# H27-B-4

## コア観察カード (H27年8月)

## 申請書用柱状図

# 第865回審査会合資料2-2-2の修正箇所

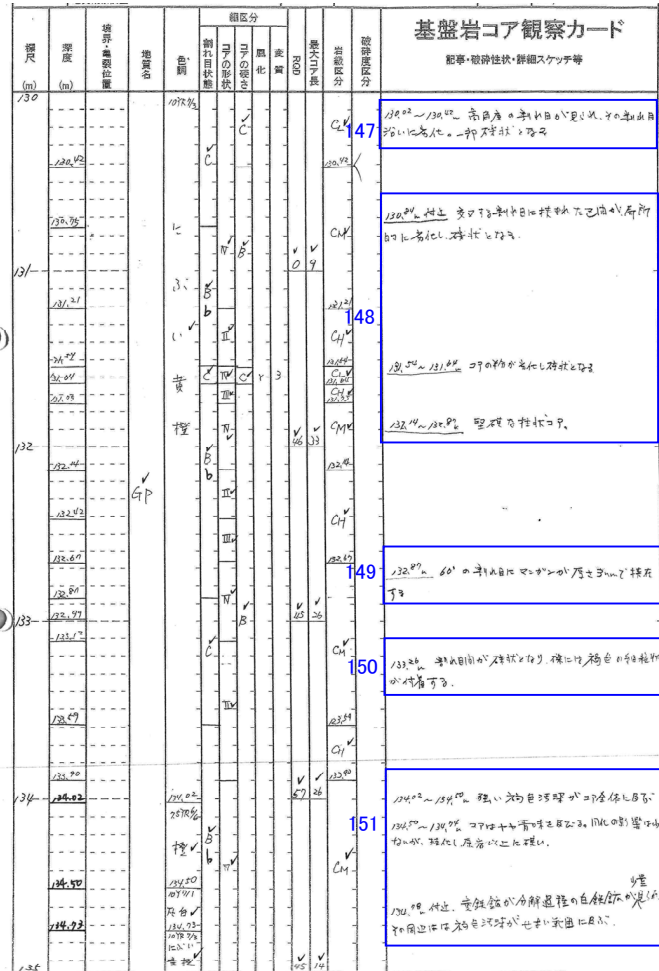
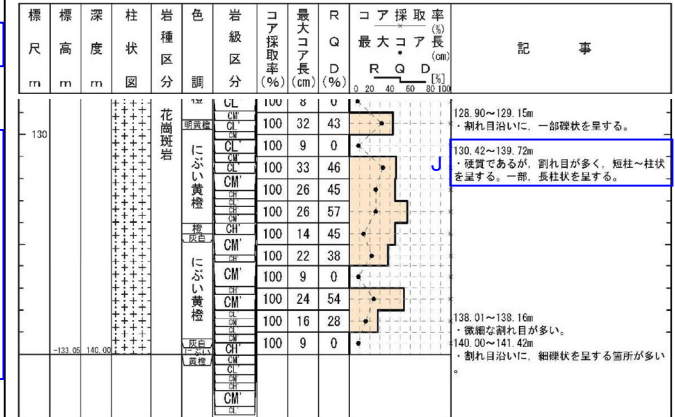
記事内容
147 130.02~130.42m 高角度の割れ目が見られ、その割れ目沿いに劣化。一部礫状となる
148 130.84m付近 交差する割れ目に挟まれた区間が局部的に劣化し、礫状となる。
148 131.54~131.64m コアの半分が劣化し礫状となる
148 132.14~132.87m 堅硬な柱状コア。
149 132.87m 60°の割れ目にマンガンが厚さ3mmで狭在する
150 133.26m 割れ目間が礫状となり、礫には褐色の細粒物が付着する。
151 134.02~134.50m 強い褐色汚染がコア全体に及ぶ 134.50~134.74m コアはやや青味を及ぼす。風化の影響は少ないが、珪化し、原岩以上に硬い。
151 134.78m付近、黄鉄鉱が分解過程の白鉄鉱が少量見られその周辺には褐色汚染がせまい範囲に及ぶ。

記事	コア観察カード(H27年8月)⇒申請書用柱状図
147	・一部割れ目沿いに礫状を呈するが、連続性に乏しく、周囲の岩盤に劣化が認められないことから削除。
J	・“コアの硬さ”欄に基づき硬質，“コアの形状”欄に基づき短柱状～柱状、一部、長柱状と記載。
148	・一部で礫状を呈するが、掘削時の機械割れと判断し削除。 ・硬軟や割れ目の発達程度については、RQD、最大コア長、岩級区分で示しているため削除。
149	・割れ目沿いのマンガンの狭在については、補足的なものであるため削除。
150	・礫状化し、礫に細粒物が付着するが、掘削時の機械割れと判断し削除。
151	・色調、鉱物の晶出については、補足的なものであるため削除。 ・硬軟については、岩級区分に含めて示しているため削除。

# H27-B-4

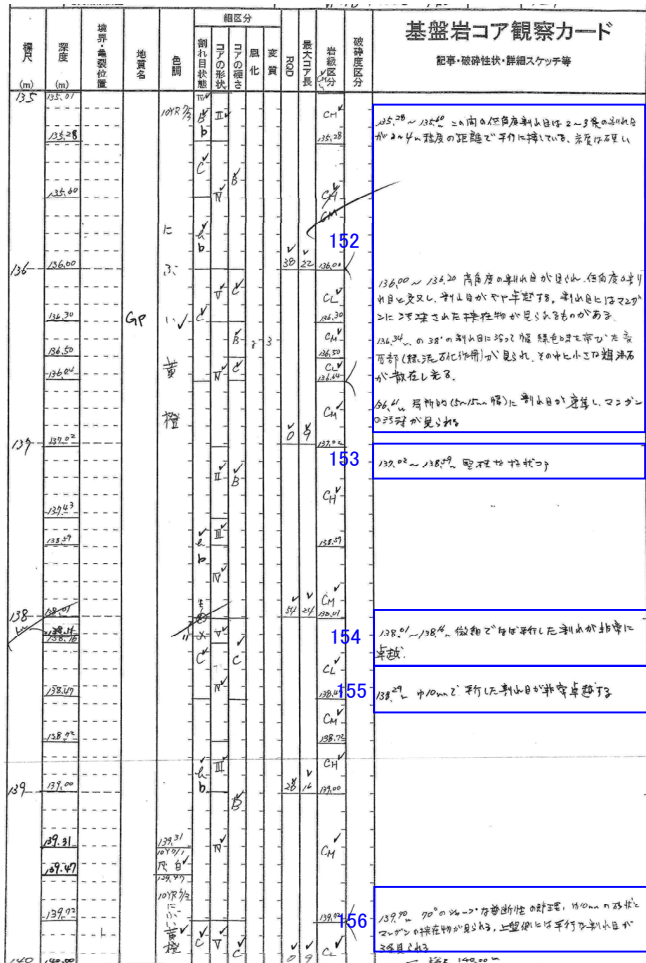
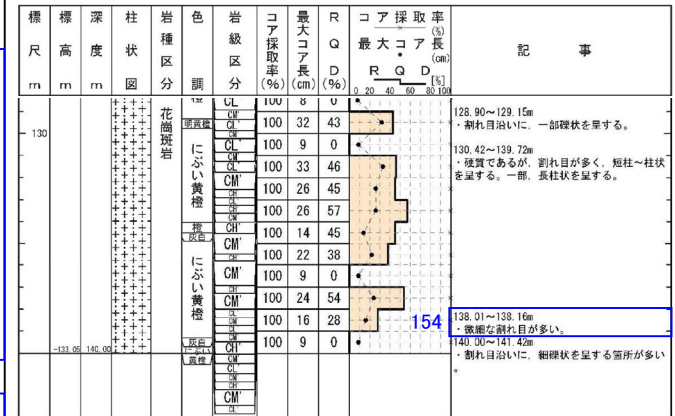
記事内容
135.28~135.60m この間の低角度割れ目は2~3条の割れ目が2~4m程度の距離で平行に接している。岩質は硬い
136.00~136.20 高角度の割れ目が見られ、低角度の割れ目と交叉し、割れ目がやや卓越する。割れ目にはマンガンに汚染された狭在物が見られるものがある。 136.34mの38°の割れ目に沿って幅緑色味を帯びた変質部(緑泥石化作用)が見られ、その中に小さな輝沸石が散在し光る。 136.61m 局所的(5~15mm幅)に割れ目が密集し、マンガンの汚染が見られる
137.02~138.59m 堅硬な柱状コア
138.01~138.16m 微細でほぼ平行した割れ目が非常に卓越
138.29m 巾10mmで平行した割れ目が非常に卓越する
139.90m 70°のシャープな剪断性の節理、巾10mmの砂状とマンガンの狭在物が見られる。上盤側には平行な割れ目が3条見られる 検尺 140.00m

記事	コア観察カード(H27年8月)⇒申請書用柱状図
152	・色調、鉱物の晶出、マンガンについては、補足的なものであるため削除。 ・硬軟や割れ目の発達程度については、RQD、最大コア長、岩級区分で示しているため削除。
153	・硬軟や割れ目の発達程度については、RQD、最大コア長、岩級区分で示しているため削除。
154	・割れ目が平行との記載については、補足的なものであるため削除。
155	・割れ目の発達程度については、RQD、最大コア長、岩級区分で示しているため削除。
156	・砂を挟在し、剪断性の節理との記載があるが、周囲の岩盤に劣化が認められないことから削除。 ・マンガンの挟在については、補足的なものであるため削除。

コア観察カード  
(H27年8月)

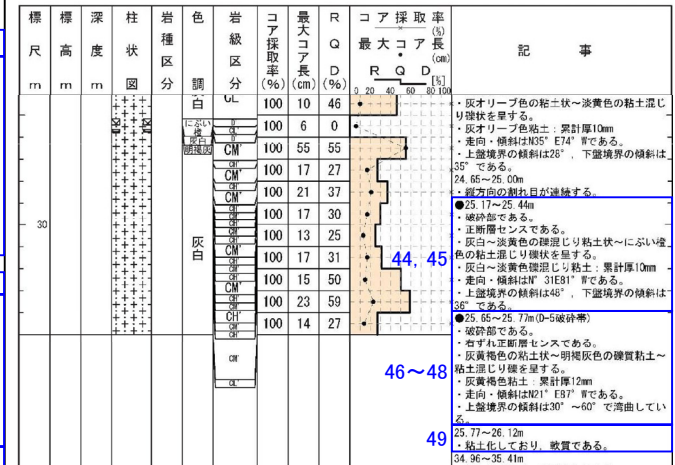
記事内容
25.17~25.44 r3 25.65~25.77 r3 風化、変質の記載なし
44 ●25.17~25.44m: 破砕帯 主せん断面25.17m 25.17~25.18m: Hc-2 上端は48°で直線的、下端は25~48°で波打って連続。厚さ5~15mmの軟質粘土、径1~2mmの石英粒と径2~3mmのGPの角礫片を10%程度含む。色調は灰白(2.5Y8/2)~淡黄(2.5Y8/3)
45 25.18~25.44m: Hj 上端25~48°、下端36°とも波打って連続、主せん断面に対し60~90°に斜交~直交する割れ目が多く岩片は径5~10mmに細片化。岩片間の一部は粘土化し幅1mm以下の白色~淡色粘土が網状に分布。全体に粘土混じり岩片状を呈する。厚さは230mm(コア長280mm)色調はにぶい橙(7.5YR7/9)
46 ●25.65~25.77m: 破砕帯 主せん断面25.76m 25.65~25.74m: Hj 上端は30~60°で湾曲し一部不明瞭。下端は28°で波打って連続 径3~10mmの岩片と岩片間の幅1~2mmの軟質灰色粘土脈からなる。粘土混じり岩片状を呈する。厚さ80mm。色調は明褐灰(7.5YR7/2)
47 25.74~25.76m: Hb 上端28°で波打ち下端40°で直線的に連続 径3~10mmのGP岩片30%程度含む。縮った礫質粘土、幅20mm。色調は明褐灰(7.5YR7/2)
48 25.76~25.77m: Hc-1 上端は40°で直線的。下端はよ波打って連続、軟質粘土で径1mm程度の石英粒を10%程度含むが径2mm以上の石英粒や岩片は含まない。厚さは10~12mm。色調は灰黄褐(10YR6/2)
49 25.77~26.12m 粘土化著しく軟質

記事	コア観察カード(H27年8月)⇒申請書用柱状図
44, 45	<ul style="list-style-type: none"> <li>薄片観察の結果で得られた最新活動面の変位センスを記載。</li> <li>表現の見直し(粘土混じり岩片状→粘土混じり礫状)</li> <li>径1~2mmの石英粒と径2~3mmのGpの角礫片を10%程度含むとの記載に基づき、礫混じり粘土状と記載。</li> <li>粘土の累計幅については、膨縮が大きいことから、平均値を記載。</li> <li>ポアホールテレビの解析結果による最新活動面の走向・傾斜を記載。</li> <li>破砕部の見かけの傾斜については、補足的なものであるため、端部で取得したものを除き削除。</li> <li>主せん断面との記載については、コア観察による最新活動面を示したものであり、申請書では記載しないこととしているため削除。</li> <li>粒径、粒子の種類、含有率については、補足的なものであるため削除。</li> <li>破砕度区分Hc-1及びHc-2からなる区間の累計幅を記載することとしているため、Hj区間の幅については削除。</li> <li>境界の直線性、硬軟については、申請書では記載しないこととしているため削除。</li> </ul>
46~48	<ul style="list-style-type: none"> <li>破砕帯名を記載。</li> <li>薄片観察の結果で得られた最新活動面の変位センスを記載。</li> <li>表現の見直し(粘土混じり岩片状→粘土混じり礫状)</li> <li>粘土混じり礫状→粘土混じり礫※1</li> <li>粘土の累計幅については、最大値を記載。</li> <li>ポアホールテレビの解析結果による最新活動面の走向・傾斜を記載。</li> <li>破砕部の見かけの傾斜については、補足的なものであるため、端部で取得したものを除き削除。</li> <li>主せん断面との記載については、コア観察による最新活動面を示したものであり、申請書では記載しないこととしているため削除。</li> <li>粒径、粒子の種類、含有率については、補足的なものであるため削除。</li> <li>破砕度区分Hc-1及びHc-2からなる区間の累計幅を記載することとしているため、HbやHj区間の幅については削除。</li> <li>境界の直線性、硬軟については、申請書では記載しないこととしているため削除。</li> </ul>

49	・変更なし

## コア観察カード (H27年8月)

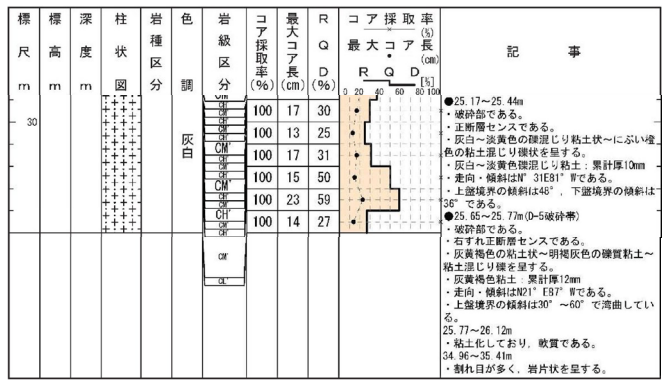
記事内容
26.45-26.75m 60° 程度の同方向の密着した割れ目が発達 27.10-30.00m コアは硬質。29.00mまでピンク長石多い。 径3~5mmの石英、長石、黒雲母の斑晶を含む。 含有率は5%程度。 27.31mm(∠54°) 27.41mm(∠52°) に見られる割れ目の上側に同じ方向とこれと斜交する割れ目が亀甲に発達する。 27.51-27.60m 40° 前後の数本の割れ目と、これと斜交する割れ目が亀甲状に発達する。
28.20-28.55m 開口していない縦方向の割れ目あり 所々にMn(1mm)を挟在する
28.60-29.00m 割れ目は少なく、開口していない。
29.00-29.45m ヘアークラック発達、同方向は40° 前後の傾斜で分布する。
29.80-30.00m 40°、45° の同方向の割れ目が発達。
30.00-33.00m コアは硬質 径3-5mmの石英、長石、黒雲母の斑晶を5%程度含む。 30.04m 30.50m 割れ目(それぞれ40°、64°)の酸化鉄汚染およびMn汚染顕著。 30.40-30.60m コアにMn汚染がみられる。この周囲酸化鉄汚染程度大きい。 30.72m 割れ目(64°)に幅2mmの酸化鉄および砂粒子(石英粒多い)を挟む。
31.04-31.15m 割れ目およびコアにMn汚染がみられる。
31.30-31.40m 50° 前後の割れ目とこれに斜交する割れ目が発達 31.40m付近 同じ系統の割れ目が2~5mm間隔で発達 この部分のコアは軟質
32.20-32.40m 不規則なヘアークラックが発達

記事	コア観察カード(H27年8月)⇒申請書用柱状図
50, 51	<ul style="list-style-type: none"> <li>・硬軟や割れ目の発達の程度については、RQD、最大コア長、岩級区分で示していることから削除。</li> <li>・一般的な岩相であり、石基及び斑晶の種類、粒径等については、特に目立つ区間のみ記載することとしており、特に目立つ区間ではないため削除。</li> <li>・マンガン、割れ目の開口状況、酸化鉄汚染については、補足的なものであるため削除。</li> <li>・一部の割れ目に砂を挟在するが、周囲の岩盤に劣化が認められないことから削除。</li> </ul>

## コア観察カード (H27年8月)

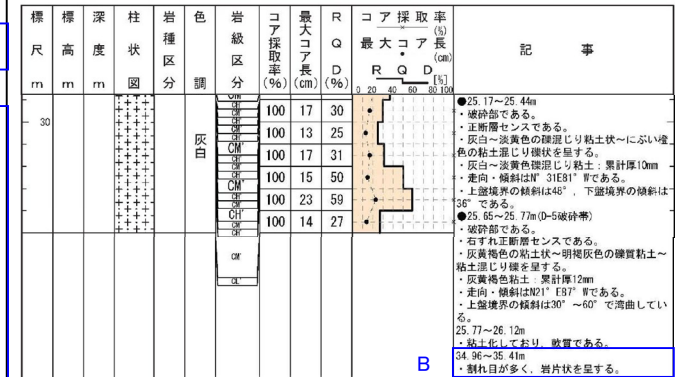
記事内容
32.39、32.53、32.92、32.94m 割れ目に石英粒子および10Y8/2 灰白色シルトを挟在。幅1~2mm
32.95m付近 同系統の割れ目が4~6mm間隔で発達。この部分のコアは軟質
33.20~33.30m 前後の密着した不連続な割れ目が少数発達。
33.85m 62°の割れ目に幅1~2mm、砂粒子を挟在割れ目周囲は酸化鉄褐色汚染される。
34.68~34.82m 40°、45°の同系統の割れ目が発達割れ目面はいずれもMn鉱染され黒色化
34.96m、34.98m 割れ目沿いに幅2mmの黒色粘土(Mn)を挟在。

記事	コア観察カード(H27年8月)⇒申請書用柱状図
52	・シルトを挟在するが、連続性に乏しく、周囲の岩盤に劣化が認められないことから削除。
53	・硬軟や割れ目の発達の程度については、RQD、最大コア長、岩級区分で示していることから削除。 ・割れ目の傾斜、割れ目の密着状態、マンガン、褐色汚染については、補足的なものであるため削除。 ・一部の割れ目に砂や粘土を挟在するが、周囲の岩盤に劣化が認められないことから削除。
B	・“コアの形状”欄に基づき、岩片状と記載。

## コア観察カード (H27年8月)

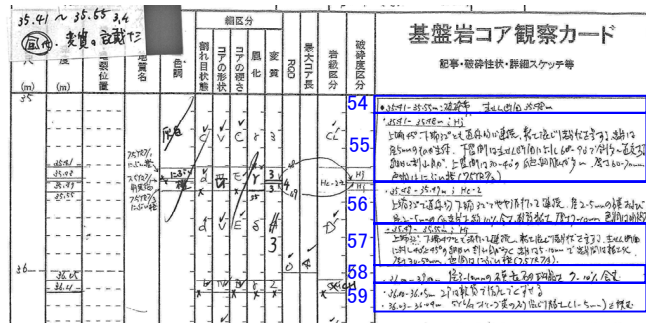
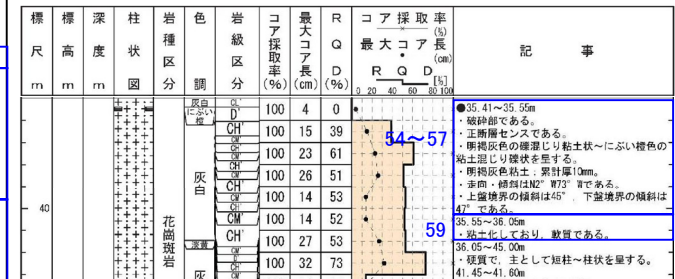
記事内容	
35.41~35.55	3, 4 風化、変質の記載ナシ
54	●35.41-35.55m:破砕帯 主せん断面35.48m 35.41-35.48m; Hj 上端45° 下端32°とも直線間に連続、粘土混じり岩片状を呈する。岩片は径5mmのものが主体。下盤側は主せん断面に対し60°~90°で斜交~直交する
55	細かい割れ目が上盤側は30~40°の白色細脈が多い。厚さ60~70mm 色調はにぶい橙(7.5YR7/3)。
56	35.48-35.49m; Hc-2 上端32°で直線の下端32°でやや波打って連続。径2~5mmの石英および径2~5mmのGp岩片を約10%含む軟質粘土。厚さ7~10mm色調は明褐灰(7.5YR7/1)。
57	35.49-35.55m; Hj 上端32° 下端47°とも波打って連続。粘土混じり岩片状を呈する。主せん断面に対し40°と45°の細かい割れ目が多く岩片は5~10mmで岩片間は粘土化厚さ30~50mm。色調はにぶい橙(7.5YR7/3)
58	36.00-39.00m 径3~10mmの石英、長石の斑晶を7~10%含む
59	36.00-36.05m コアは軟質で指圧でくずせる。 36.03-36.04m 5Y6/4オリーブ黄の砂混じり粘土(1~5mm)を挟む

記事	コア観察カード(H27年8月)⇒申請書用柱状図
54~57	<ul style="list-style-type: none"> <li>薄片観察の結果で得られた最新活動面の変位センスを記載。</li> <li>径2~5mmの石英および径2~5mmのGp岩片を約10%含むとの記載に基づき、礫混じり粘土状と記載。</li> <li>表現の見直し(粘土混じり岩片状→粘土混じり礫状)</li> <li>粘土の累計幅については、最大値を記載。</li> <li>ポアホールテレビの解析結果による最新活動面の走向・傾斜を記載。</li> <li>破砕部の見かけの傾斜については、補足的なものであるため、端部で取得したものを除き削除。</li> <li>主せん断面との記載については、コア観察による最新活動面を示したものであり、申請書では記載しないこととしているため削除。</li> <li>粒径、粒子の種類、含有率については、補足的なものであるため削除。</li> <li>破砕度区分Hc-1及びHc-2からなる区間の累計幅を記載することとしているため、Hj区間の幅については削除。</li> <li>境界の直線性、硬軟については、申請書では記載しないこととしているため削除。</li> </ul>
58	<ul style="list-style-type: none"> <li>一般的な岩相であり、石英及び斑晶の種類、粒径等については、特に目立つ区間のみ記載することとしており、特に目立つ区間ではないため削除。</li> </ul>
59	<ul style="list-style-type: none"> <li>“コアの硬さ”欄に基づき、35.55~36.05m、粘土化しており、軟質であると記載。</li> <li>粘土の幅については、ばらつきがあるため削除。</li> </ul>

コア観察カード  
(H27年8月)

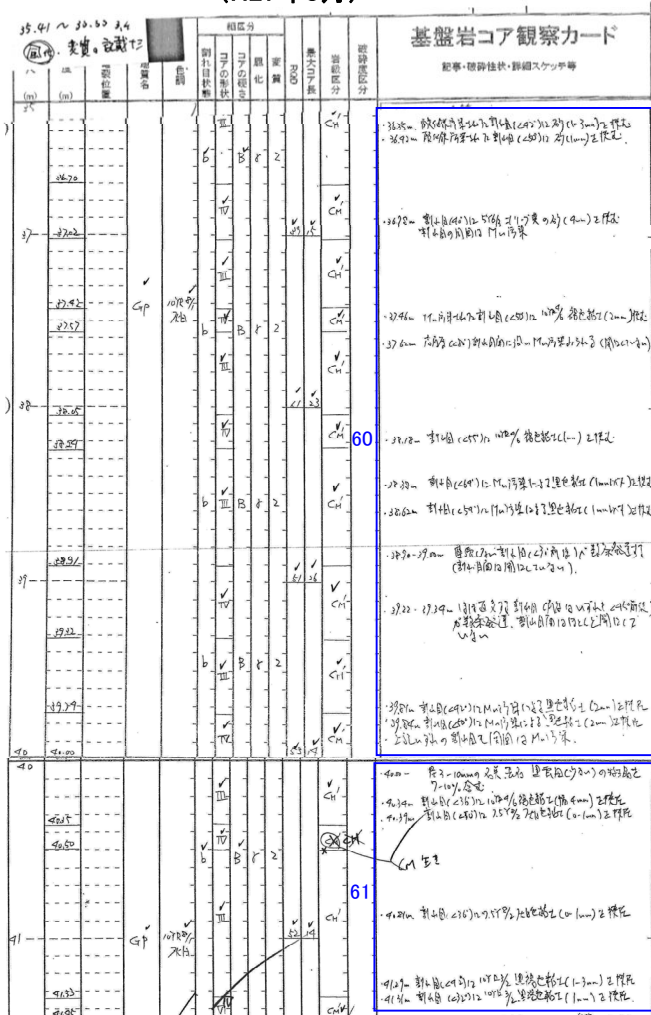
記事内容
36.35m 酸化鉄汚染された割れ目(∠42°)に砂(1~3mm)を挟む。 36.42m 酸化鉄汚染された割れ目(∠50°)に砂(1mm)を挟む。
36.78m 割れ目(40°)に5Y6/3オリーブ黄の砂(4mm)を挟む 割れ目の周囲はMn汚染
37.46m Mn汚染された割れ目(∠50°)に10YR4/6褐色粘土(2mm)挟む 37.62m 高角度(∠80°)割れ目面に沿いMn汚染みられる。(開口していない)
38.18m 割れ目(∠55°)に10YR4/6褐色粘土(1mm)を挟む
38.38m 割れ目(∠64°)にMn汚染による黒色粘土(1mm以下)を挟む 38.62m 割れ目(∠59°)にMn汚染による黒色粘土(1mm以下)を挟む
38.90-39.00m 連続しない割れ目(∠30°前後)が数条発達する。 (割れ目面は開口していない) 39.22-39.34m ほぼ直交する割れ目(角度はいずれも∠45°前後)が数条発達、 割れ目面はほとんど開口していない。
39.81m 割れ目(∠42°)にMn汚染による黒色粘土(2mm)を挟在 39.84m 割れ目(∠50°)にMn汚染による黒色粘土(2mm)を挟在 上記いずれの割れ目も周囲はMn汚染
40.00- 径3~10mmの石英、長石、黒雲母(少ない)の斑晶を7~10%含む 40.34m 割れ目(∠36°)に10YR4/6褐色粘土(幅4mm)を挟在 40.39m 割れ目(∠30°)に7.5Y8/2灰白色粘土(0~1mm)を挟在
40.81m 割れ目(∠36°)に7.5Y8/2灰白色粘土(0~1mm)を挟在
41.29m 割れ目(∠42°)に10YR3/2黒褐色粘土(1~3mm)を挟在 41.31m 割れ目(∠32°)に10YR3/2黒褐色粘土(1mm)を挟在

記事	コア観察カード(H27年8月)⇒申請書用柱状図
C	・“コアの硬さ”欄に基づき、硬質と記載。 ・“コアの形状”欄に基づき、短柱~柱状と記載。
60, 61	・一部の割れ目に砂や粘土を挟在するが、いずれも周囲の岩盤に劣化が認められないことから削除。 ・割れ目の発達程度については、RQD、最大コア長、岩級区分で示していることから削除。 ・酸化鉄汚染、マンガン、割れ目の開口状況については、補足的なものであるため削除。 ・一般的な岩相であり、石基及び斑晶の種類、粒径等については、特に目立つ区間のみ記載することとしており、特に目立つ区間ではないため削除。

## コア観察カード (H27年8月)

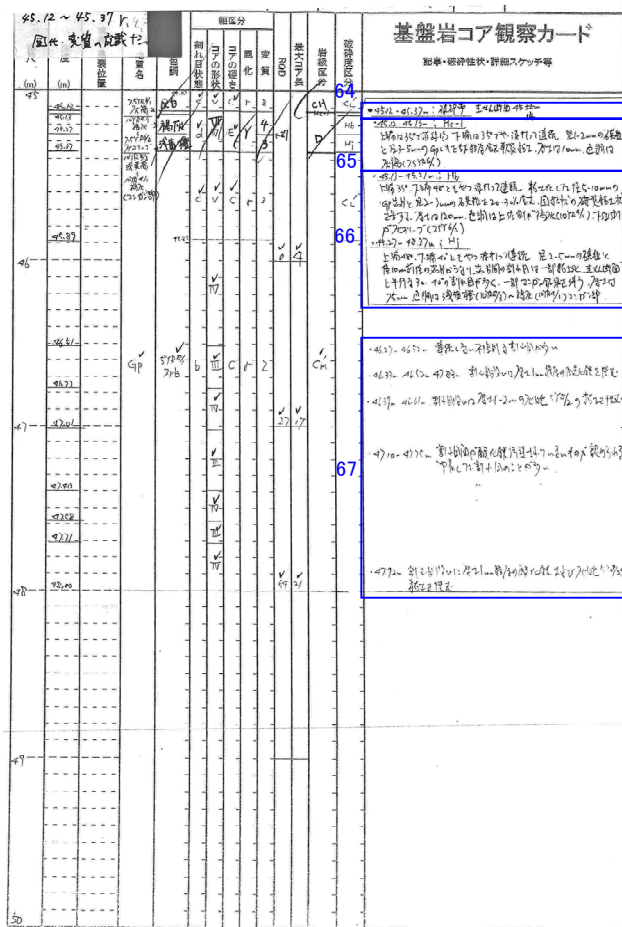
記事内容
41.45-41.60m 5Y8/4淡黄色砂状部 変質は中程度
42.19m 割れ目(∠46° Mn汚染2-3mm)の上位側30mmと下位側40mmのコアは周囲より酸化鉄汚染顕著
42.92m 割れ目(∠46° Mn汚染0-1mm)の上位側15-30mmと下位側25mmのコアは周囲より酸化鉄汚染顕著
43.10-43.80m 高角度(∠80°)の割れ目が2条発達。(割れ目は一部開口)割れ目はMn汚染(0-1mm)がみられる。
43.50~ 径3-5mmの石英、長石の斑晶を含む斑晶の含有率は3%程度と低い。
44.28-44.53m 割れ目およびコアの酸化鉄汚染がみられる。
44.46m 割れ目(∠60°)にMn汚染(0-3mm)がみられる。
44.49m 割れ目(∠40°)にMn汚染(0-1mm)がみられる。
44.70-44.80m 割れ目およびコアの酸化鉄汚染がみられる。
44.69m 割れ目(∠48°)にMn汚染(0-1mm)がみられる。
44.78m 割れ目(∠70°)にMn汚染(0-1mm)がみられる。

記事	コア観察カード(H27年8月)⇒申請書用柱状図
62	・色調については、補足的なものであるため削除。 ・変質については、風化による褐色化が顕著であることを踏まえ削除し、“風化”欄に基づき風化が進みと記載。
63	・マンガンや酸化鉄汚染については、補足的なものであるため削除。 ・割れ目の発達の程度については、RQD、最大コア長、岩級区分で示しているため削除。 ・一般的な岩相であり、石英及び斑晶の種類、粒径等については、特に目立つ区間のみ記載することとしており、特に目立つ区間ではないため削除。

## コア観察カード (H27年8月)

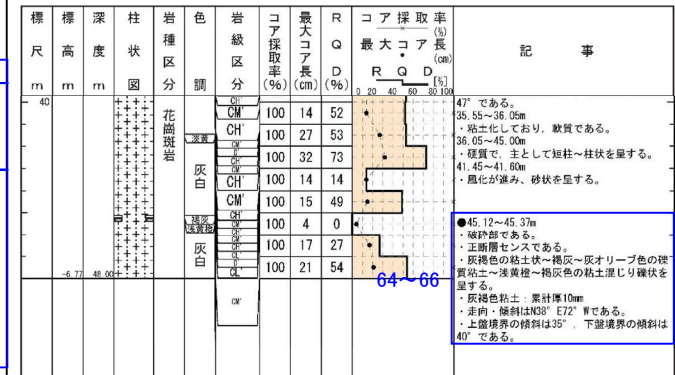
記事内容	
45.12~45.37 r	風化・変質の記載ナシ
64	●45.12~45.37m: 破碎帯 主せん断面45.14m 45.12~45.13m: Hc-1 上端は35°で直線の下端は35°でやや波打って連続 径1~2mmの石英粒と径3~5mmのGpレキを5%程度含む軟質粘土。厚さは10mm色調は灰褐(7.5YR6/1)
65	45.13~45.27m: Hb 上端35° 下端48°ともやや波打って連続 粘土化した径5~10mmのGp岩片と径2~3mmの石英粒を20~30%含む固結状の礫質粘土状を呈する。厚さは120mm色調は上端側が褐灰(10YR4/1)、下端側が灰オリブ(7.5Y6/2)
66	45.27~48.37m: Hj 上端48° 下端40°ともやや波打って連続 径2~5mmの石英粒と径10mm前後の岩片からなり、岩片間の割れ目は一部粘土化。主せん断面と平行な30~40°の割れ目が多く一部でマンガン鉱染を伴う。厚さは75mm色調は浅黄橙(10YR8/3)~褐灰(10YR4/1)マンガン部
67	46.27~46.52m 連続しない不規則な割れ目が多い。 46.33m 46.52m 47.83m 割れ目沿いに厚さ1mm程度の酸化鉄を挟む。 46.39m 46.61m 割れ目沿いに厚さ1~2mmの灰白色5Y5/2の粘土を挟む。 47.10~47.75m 割れ目面が酸化鉄汚染されているものが認められる。 ゆる着した割れ目のことが多い。 47.92m 割れ目沿いに厚さ1mm程度の酸化鉄および灰白色5Y8/2の粘土を挟む。

記事	コア観察カード(H27年8月)⇒申請書用柱状図
64~66	<ul style="list-style-type: none"> <li>薄片観察の結果で得られた最新活動面の変位センスを記載。</li> <li>表現の見直し(岩片間の割れ目は一部粘土化→粘土混じり礫状)</li> <li>ポアホールテレビの解析結果による最新活動面の走向・傾斜を記載。</li> <li>破碎部の見かけの傾斜については、補足的なものであるため、端部で取得したものを除き削除。</li> <li>主せん断面との記載については、コア観察による最新活動面を示したものであり、申請書では記載しないこととしているため削除。</li> <li>粒径、粒子の種類、含有率、マンガンについては、補足的なものであるため削除。</li> <li>破碎度区分Hc-1及びHc-2からなる区間の累計幅を記載することとしているため、HbやHj区間の幅については削除。</li> <li>境界の直線性、硬軟については、申請書では記載しないこととしているため削除。</li> </ul>
67	<ul style="list-style-type: none"> <li>割れ目の発達程度については、RQD、最大コア長、岩級区分で示しているため削除。</li> <li>割れ目沿いの酸化鉄、割れ目の密着状態については、補足的なものであるため削除。</li> <li>一部の割れ目に粘土を挟み込むが、いずれも直線性に乏しいことから削除。</li> </ul>
